図書番号 KK7-043 改 2
提出年月日 2020年6月30日
東京電力ホールディングス株式会社

工事計画に関するヒアリングにおける事前確認について（非常用電源設備）

○対象資料名：【非常用電源】主要設備リスト

工事計画認可申請	第9-1-1-4-3-1図
名称	柏崎刈羽原子力発電所第7号機 その他発電用原子炉の附属施設のうち非常用電源設備のうち非常用発電装置 (監視測定設備用電源設備) の構造図 モニタリングポスト用発電機 (その1)
名称	東京電力ホールディングス株式会社

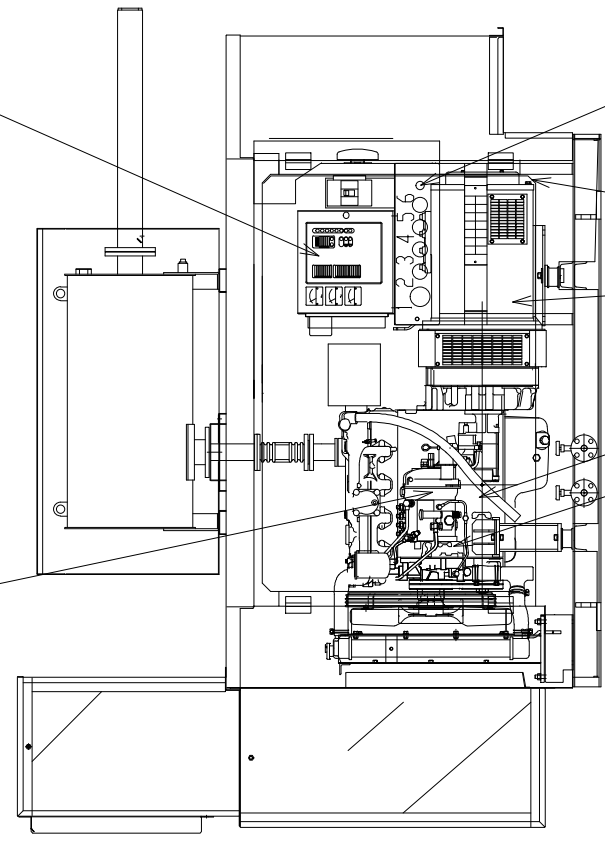
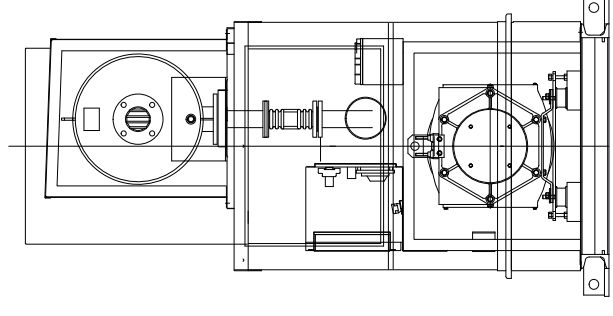
<p>《回答》</p> <ul style="list-style-type: none"> ・2個のタンクは連結されており、タンクに設置されている燃料センサ（フロートスイッチ）にて燃料の液位を検知しております。残油量約80L（タンク1個あたり約40L）に相当する液位に達した場合、当該電源設備が停止致します。
	<p>3) 配置図(9-1-1-3-1-3 図)で、「D/G軽油タンク設置エリア」とあるが、運用手順、構造含めてどのようなタンクか説明すること。今回の申請に無い理由を説明すること。</p> <p>《回答》</p> <ul style="list-style-type: none"> ・非常用ディーゼル発電設備で申請をしている「軽油タンク（重大事故等時のみ6、7号機共用）」及び代替交流電源設備で申請をしている「軽油タンク（6号機設備、重大事故等時のみ6、7号機共用）」が当該タンクに該当致します。 <p>なお、各軽油タンクの運用方法につきましては以下となります。</p> <p>○7号機の軽油タンク （軽油タンク（重大事故等時のみ6、7号機共用））</p> <ul style="list-style-type: none"> ・当該タンクに接続される常設配管を使用し、非常用ディーゼル発電設備の連続運転に必要な燃料の供給を行います。 ・当該タンクからタンクローリを用いて軽油の抜き取りを行い、各可搬型SA設備へ燃料補給を行います。 <p>○6号機の軽油タンク （軽油タンク（6号機設備、重大事故等時のみ6、7号機共用））</p> <ul style="list-style-type: none"> ・当該タンクからタンクローリを用いて軽油の抜き取りを行い、各可搬型SA設備へ燃料補給を行います。
<p>（監視測定設備用電源設備）構造図</p>	<p>1) MP用発電機の構造図で、内燃機関、励磁装置、機関付冷却水ポンプは、どこに図示されているでしょうか。図示されていない場合は、他に図示されていない機器がないか確認すること。</p> <p>《回答》</p> <ul style="list-style-type: none"> ・事前提出資料におきまして構造図の添付が抜けておりましたので改めて提出致します。当該図面は添付資料(2)の第9-1-1-4-3-1 図が対象となり、図示されていない機器については本図面にて確認できることとなります。

DB時における
直流125V蓄電池7A, 7A-2の
給電範囲

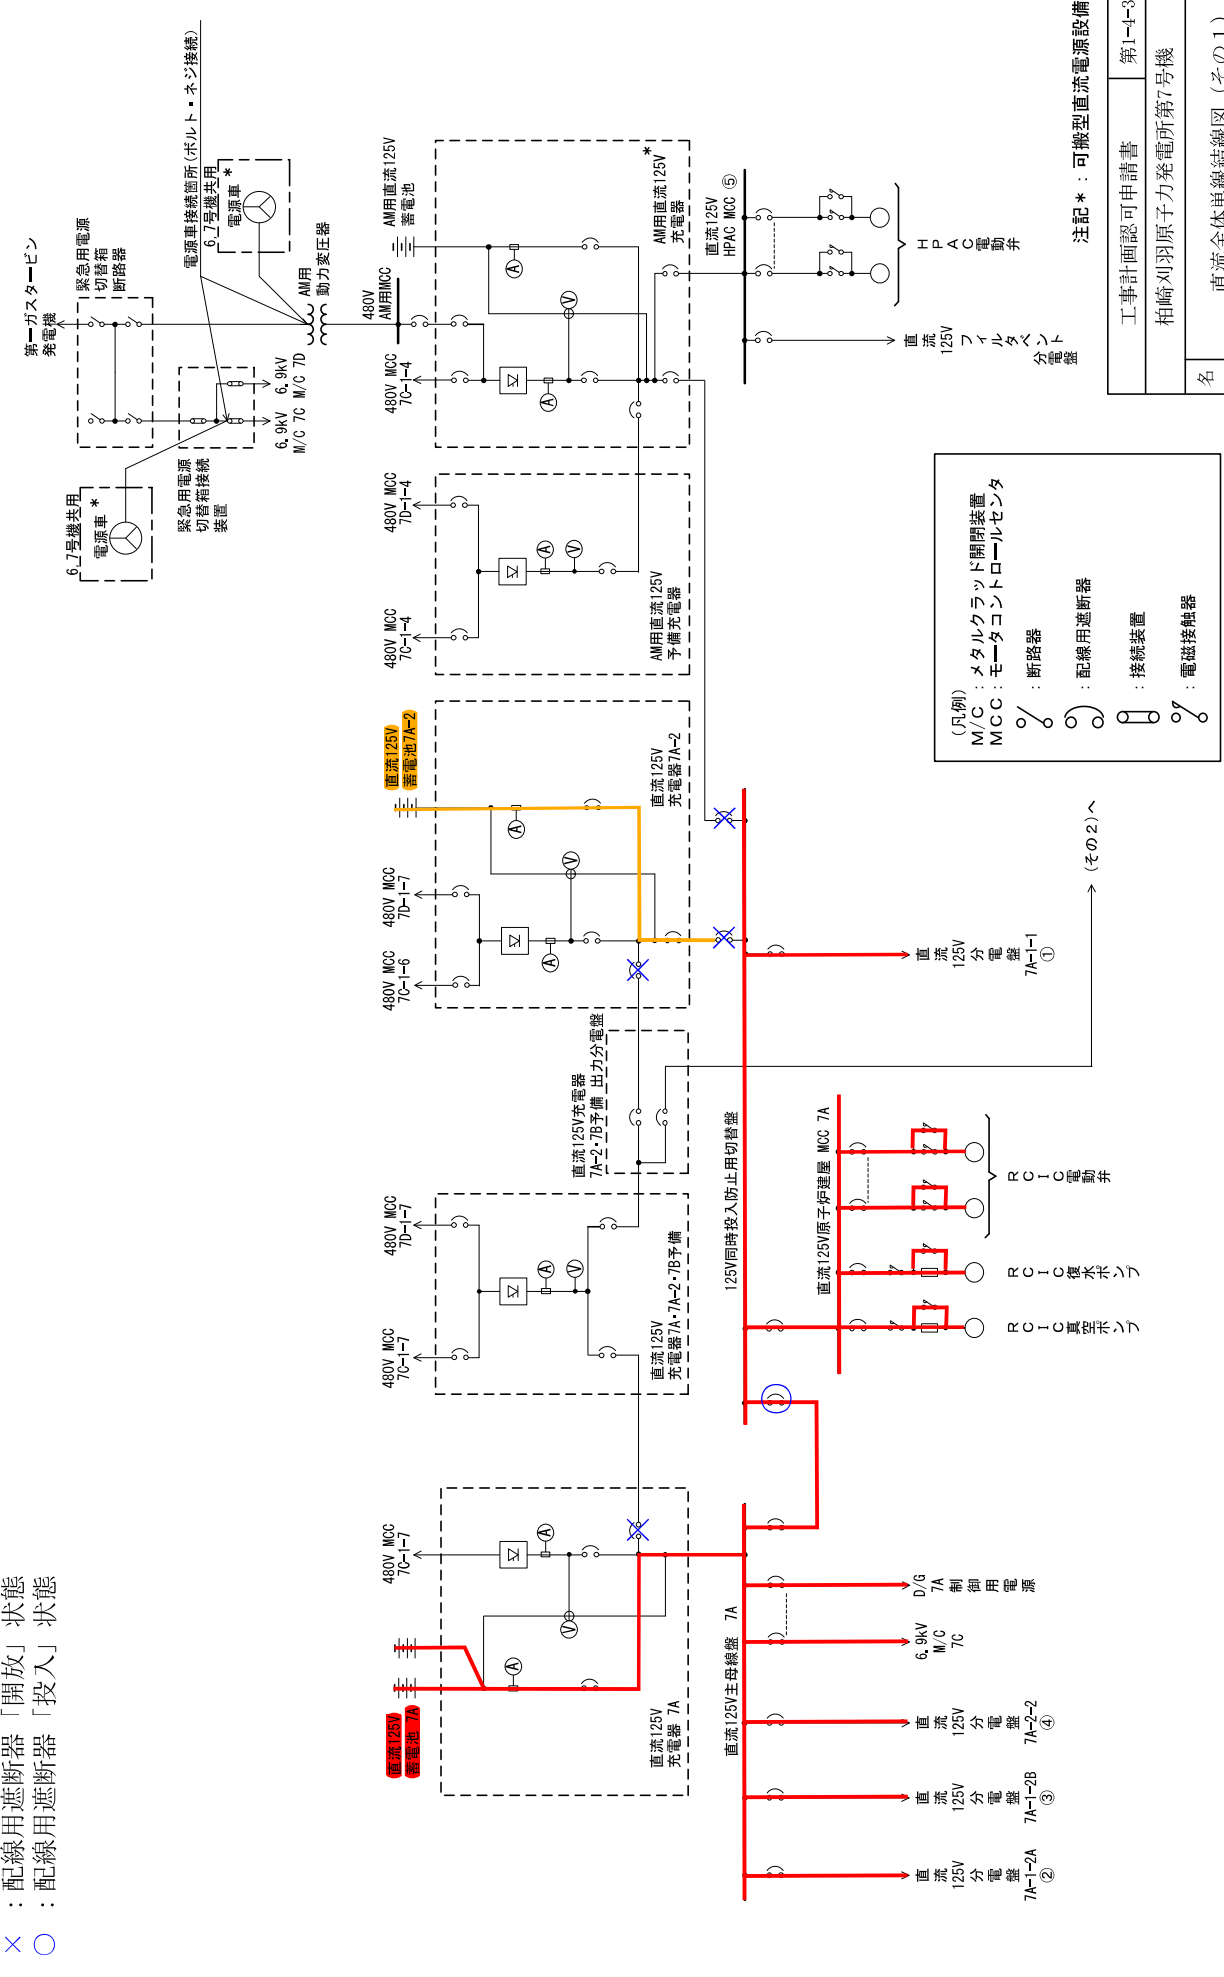
P92 直流125V蓄電池	2) 容量換算時間Kの算出法(1分、480分、720分)について、例示すること。 ≪回答≫ ・1分及び480分のK値につきましては、蓄電池メーカー保有の容量換算係数グラフ(600分までのK値が記載されているグラフ)の読み取り値を記載しております。 720分のK値につきましては、上記グラフの範囲を超えることから電池工業会規格SBA S0601「据置蓄電池の容量算出法」に記載されている下式で算出しております。 $K = K_m - T_m + T$ K: 放電時間Tに対応する容量換算時間(時間) K _m : 容量換算係数のカーブで示される最大放電時間T _m に対応する容量換算時間(時間) T _m : 最大放電時間: 10(時間) T: 放電時間(時間) ≪例: 蓄電池7A: 制御弁式蓄電池、720分のK値≫ T _m : 10(時間)、T: 12(時間) = (720分) $K = K_m - T_m + T$ $= 10.32 - 10 + 12$ $= 12.32$ ・蓄電池容量計算に使用するK値の算出方法について、添付資料(7)(8)に示します。
P92~P122	3) 「~蓄電池7Aの不要な負荷の切離しと、RCICを含めた一部の負荷を蓄電池7A-2へ切り替えることにより8時間、その後、蓄電池7Aを4時間以上」、とあるが具体的な切替え手順を説明すること。 ≪回答≫ ・具体的な切替え手順につきましては、添付資料(3)「DB時における直流125V蓄電池7A、7A-2の給電範囲」に纏めましたので、当日説明差し上げます。

SA時における
直流125V蓄電池7A, 7A-2,
AM用直流125V蓄電池の給電範囲

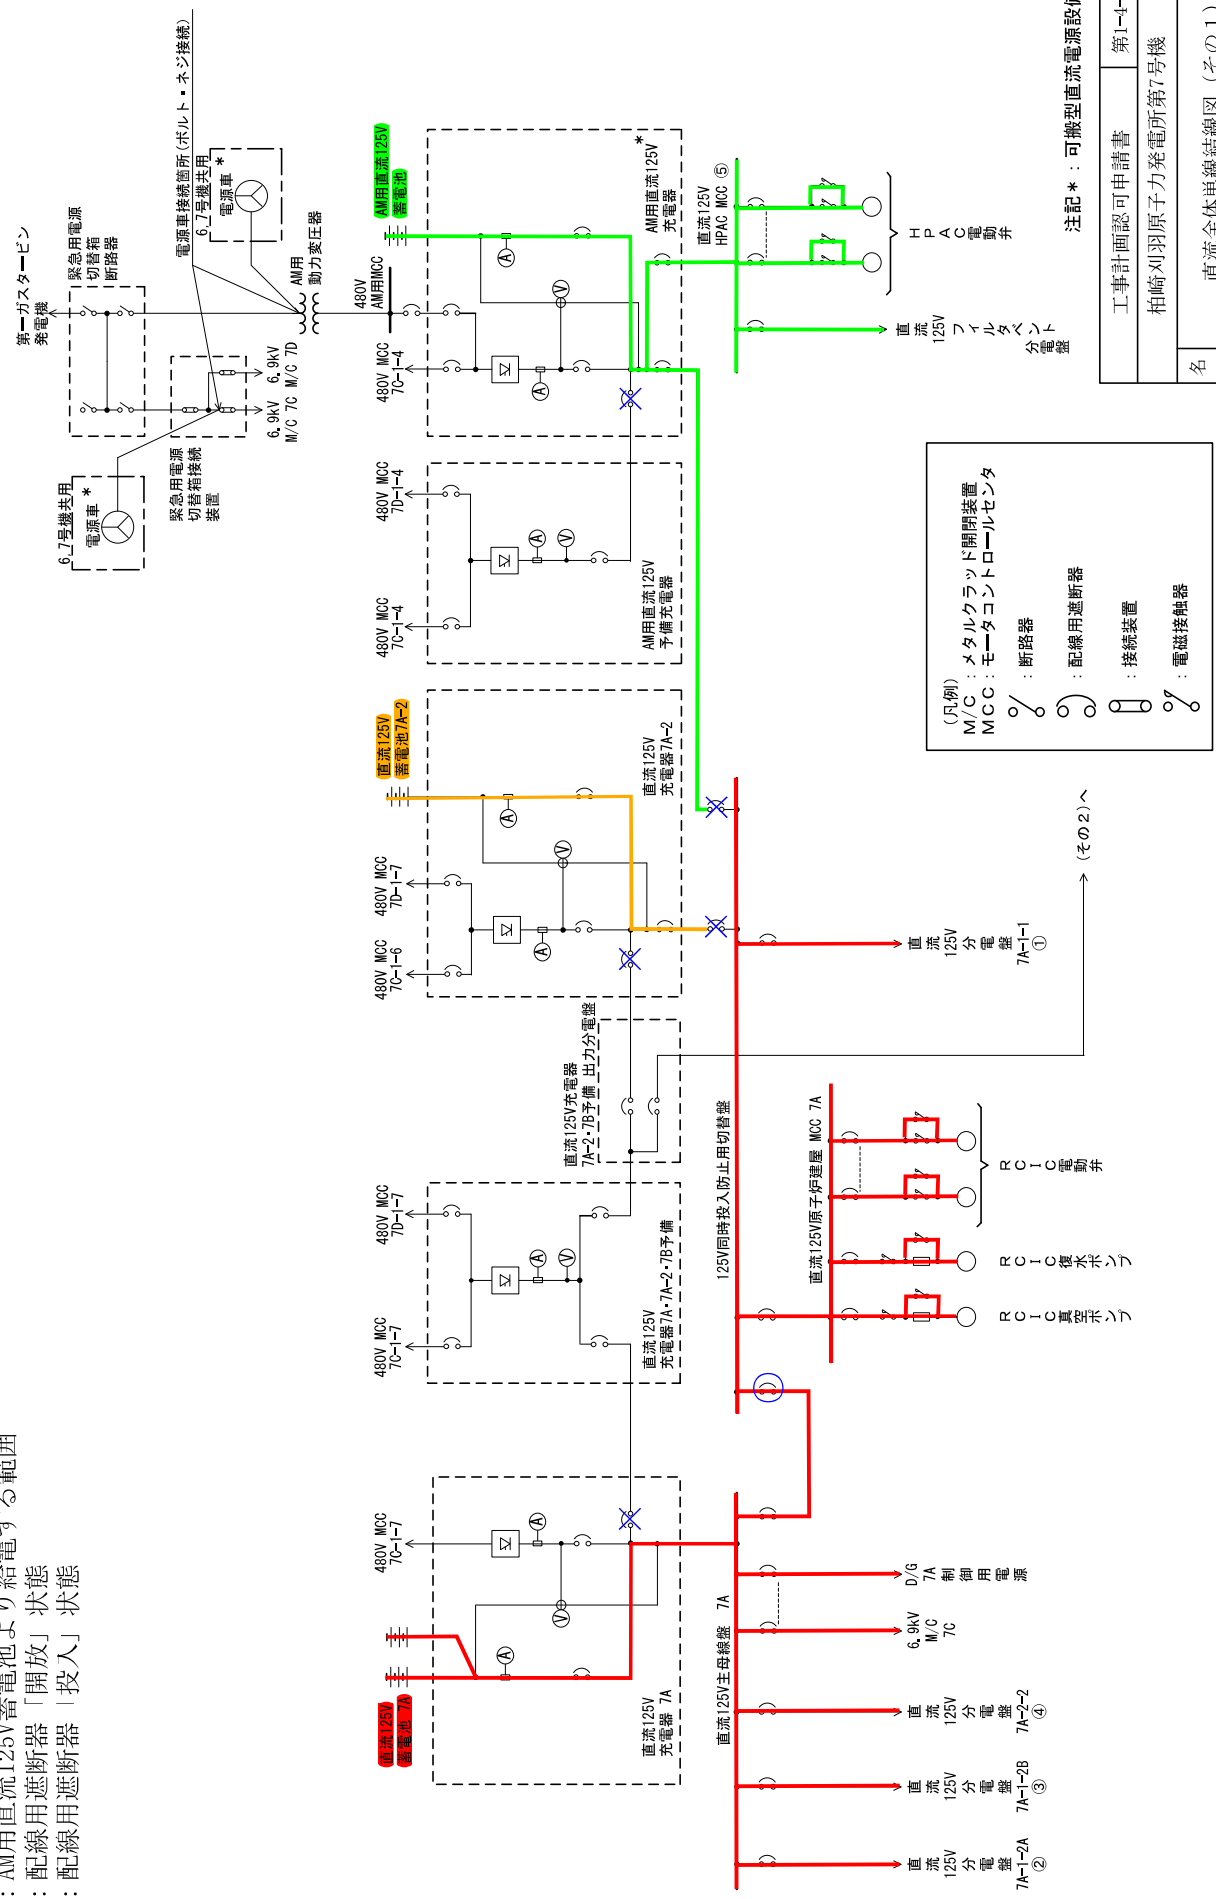
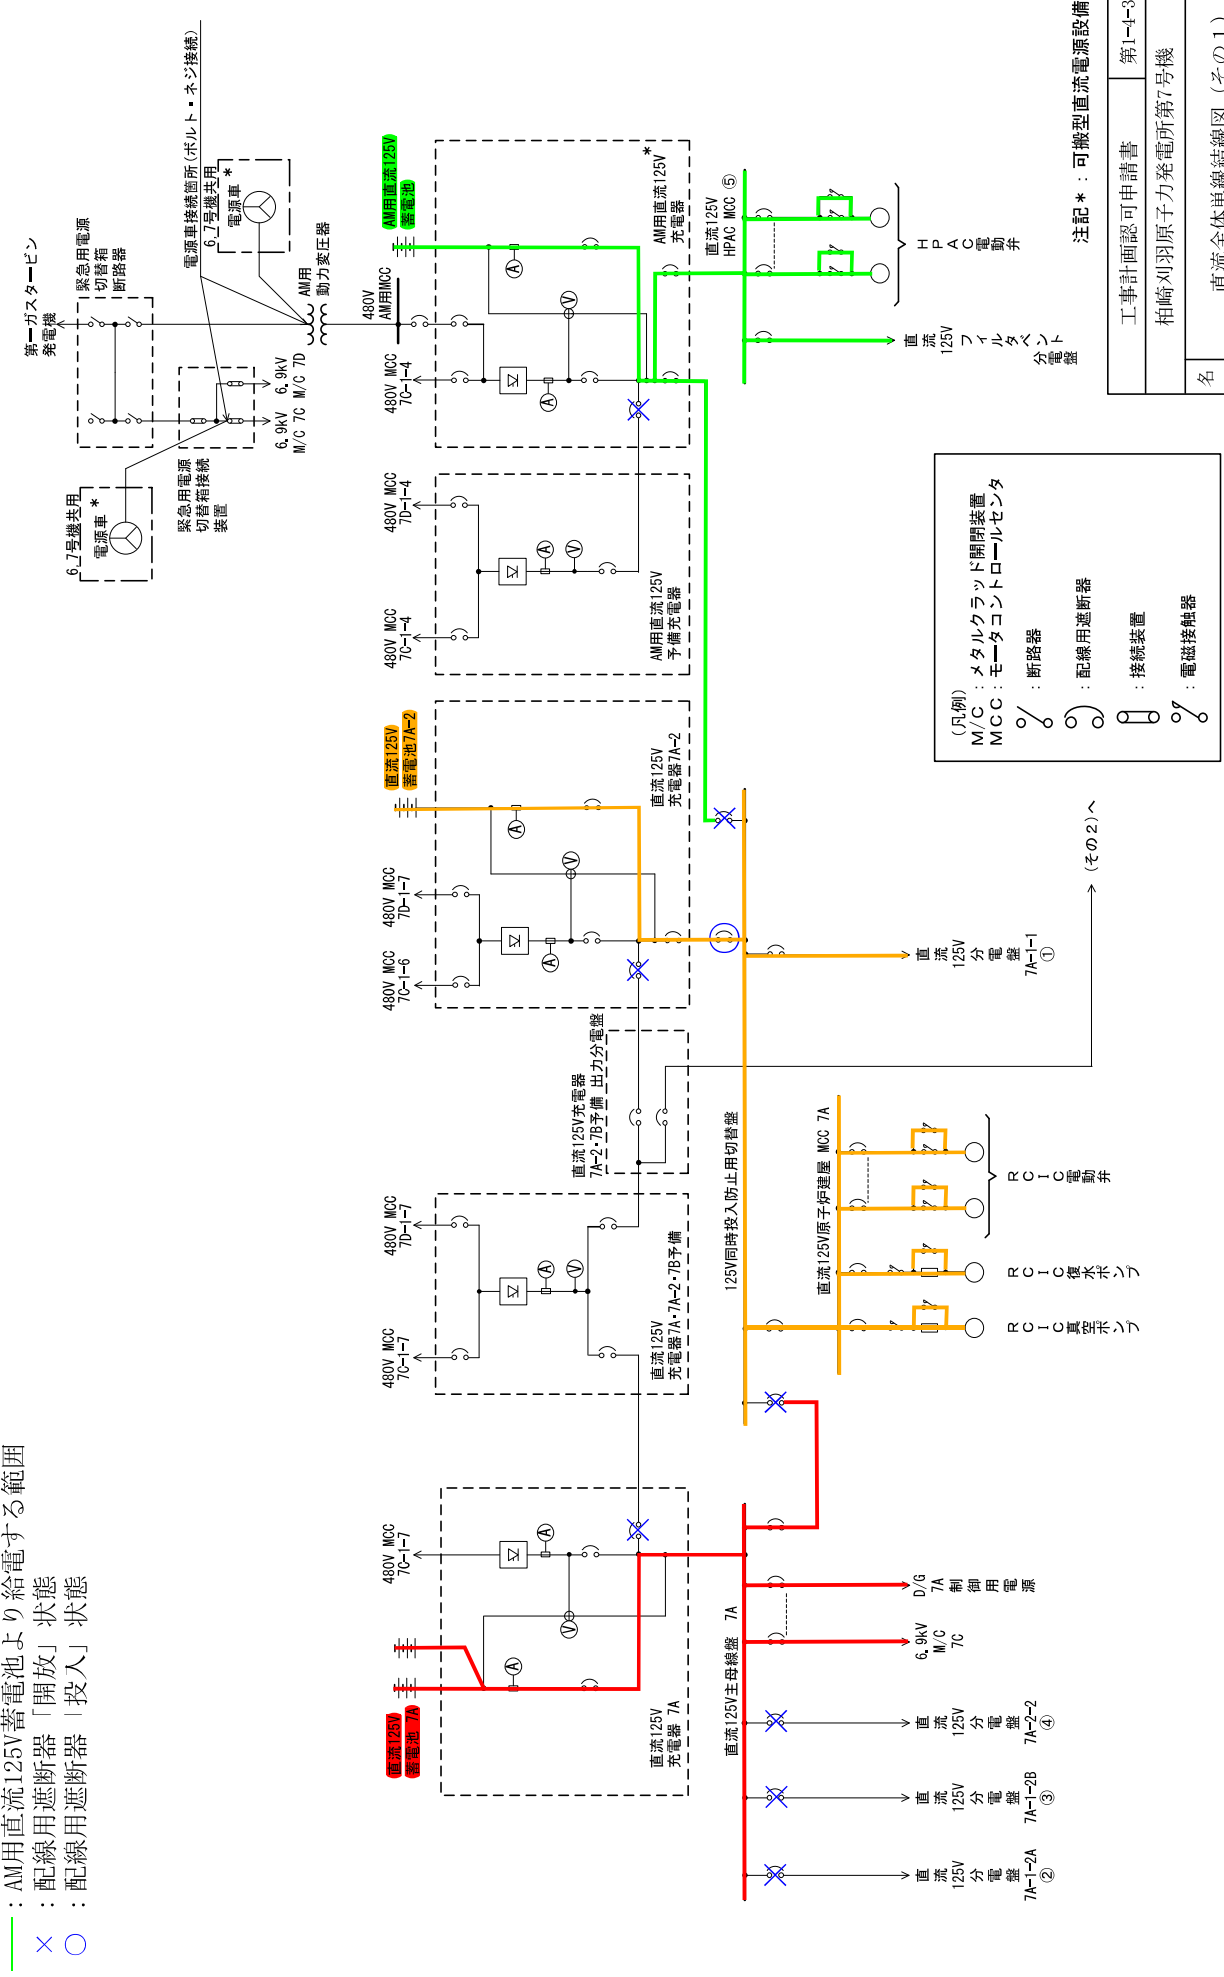
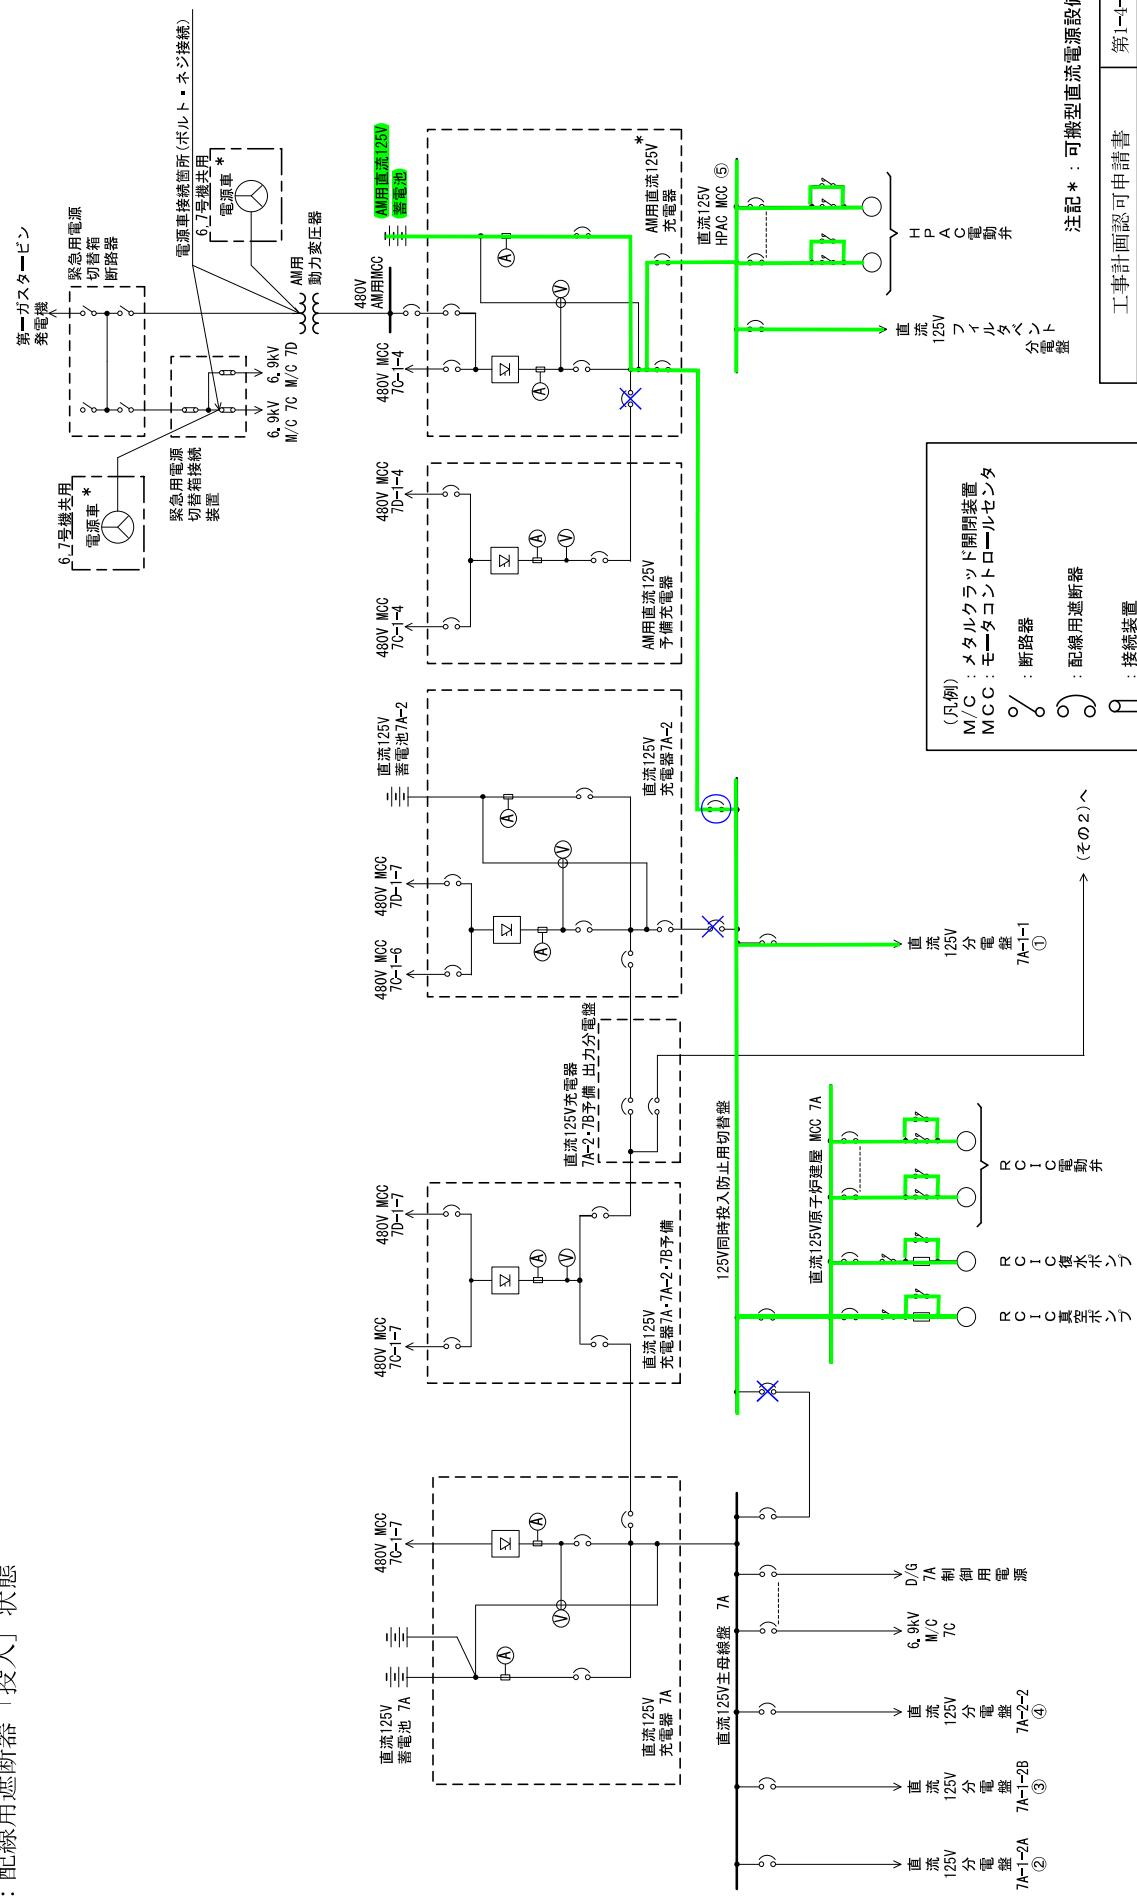
<p>P93</p>	<p>4) その他負荷で、時間とともに負荷変更する内訳を明確にすること。 以下、蓄電池の表も同様。</p> <p>《回答》</p> <ul style="list-style-type: none"> ・ P102～118 に時間経過により切り離す対象負荷を明確に纏めております。
<p>P93</p>	<p>5) 注記の説明で、DG 初期励磁とCB引き外しは重なって操作されることがないため大きい負荷のみを容量へ計上、とあるが、CB引き外しとは、どのCBのことか、対象CBを説明すること。また同時に負荷がかからないが、容量計算に含めない理由を説明すること。</p> <p>《回答》</p> <ul style="list-style-type: none"> ・ CB 引き外し対象の遮断器は、交流不足電圧を検知して遮断する M/C、P/C の補機の遮断器及び受電遮断器となります。 また、CB 引き外しと DG 初期励磁は重なって操作されることがなく、かつ瞬時負荷であるため、大きい方の容量のみを 1 分負荷として容量計算に計上しております。 ・ DG 初期励磁と CB 引き外しのタイミングは、以下の通りです。 <p>《DG 初期励磁》</p> <ul style="list-style-type: none"> ・ 交流不足電圧継電器動作後 [] で DG 始動指令が出され、DG 始動指令の [] に初期励磁が開始されます。 <p>《CB 引き外し》</p> <ul style="list-style-type: none"> ・ 交流不足電圧継電器動作後 [] で M/C, P/C の補機の遮断器及び受電遮断器が遮断されます
<p>P94</p>	<p>6) 蓄電池 7 A、蓄電池 7 A-2、AM用 125V 蓄電池については、全体として放電状況がわかるように纏めた上で、全負荷に対するタイムスケジュールを整理して説明すること。</p> <p>《回答》</p> <ul style="list-style-type: none"> ・ 具体的な切替手順につきましては、添付資料(4)「SA 時における直流 125V 蓄電池 7A、7A-2、AM 用直流 125V 蓄電池の給電範囲」に纏めましたので、当日説明差し上げます。 <p>各負荷に対するタイムスケジュールにつきましては、P127 に時間経過により切り離す対象負荷（分電盤）を纏めております。</p>
